Dotyczy: postępowania nr: NP.26.2.100.23.BM, którego przedmiotem wyłonienie Wykonawcy robót związanych z wykonaniem zadania inwestycyjnego pn.: „Adaptacja i modernizacja Dworu Badenich w Wadowie”, dla Zarządu Zieleni Miejskiej w Krakowie.

Pytania i odpowiedzi, modyfikacje do SWZ

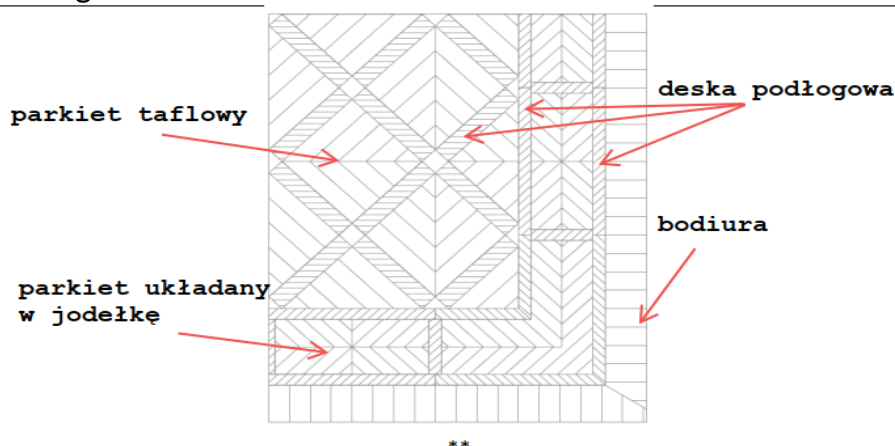
Przed projektowanym zbiornikiem kanalizacji deszczowej należy wykonać pompownię do poboru wody. Prosimy o określenie szczegółowych parametrów pompy i wyposażenia pompowni.

Zamawiający informuje, iż należy wykonać pompę do wykorzystywania zgromadzonej wody deszczowej (np. do podpięcia węża ogrodowego do podlewania zieleni). Założono prostą pompę z włącznikiem pływakowym o wydajności $q=1\text{l/s}$ i wysokości podnoszenia $h=8\text{mH}_2\text{O}$.

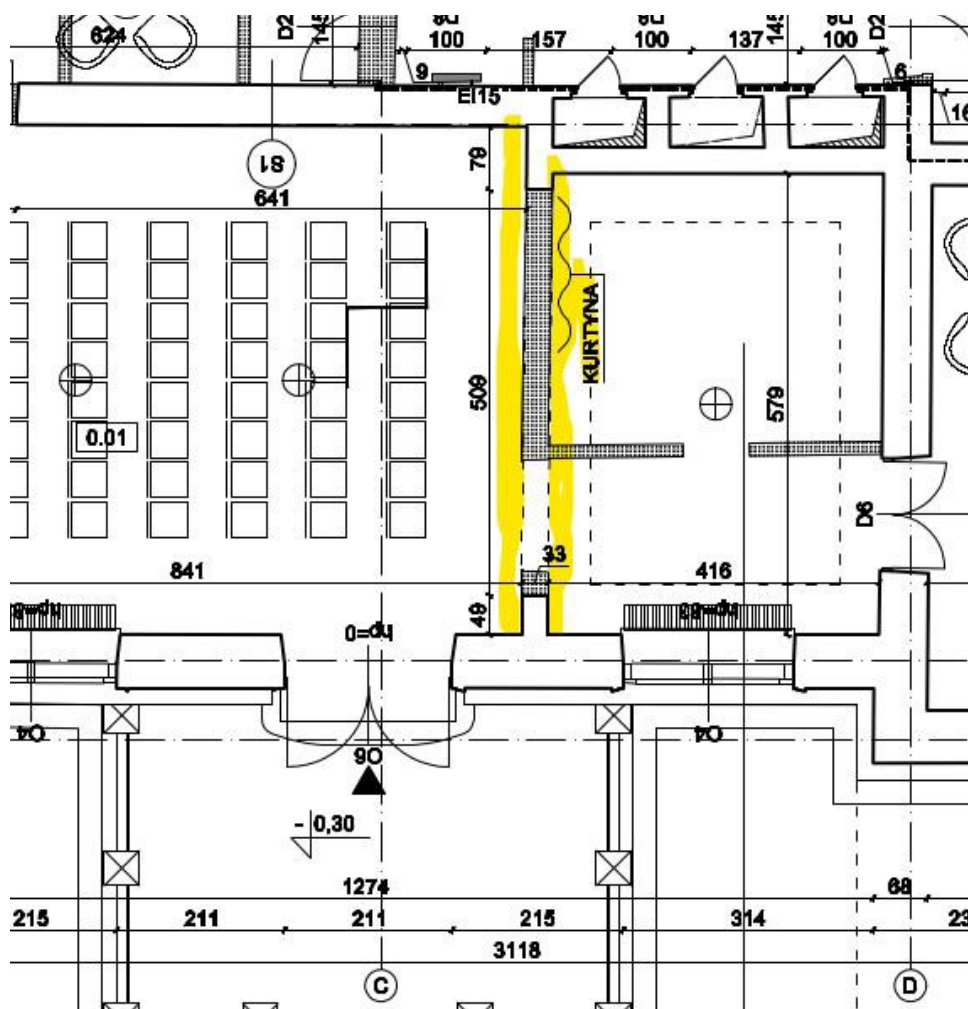
Prosimy Zamawiającego o potwierdzenie, że kurtyna akustyczna występuje tylko i wyłącznie w pomieszczeniu nr 0.01 z dwóch stron ściany/otworu zlokalizowanej/ego między osiami C(+)-D(-)/3-4 (zgodnie zaznaczoną lokalizacją kurtyny w kolorze żółtym na poniższym fragmencie rysunku).
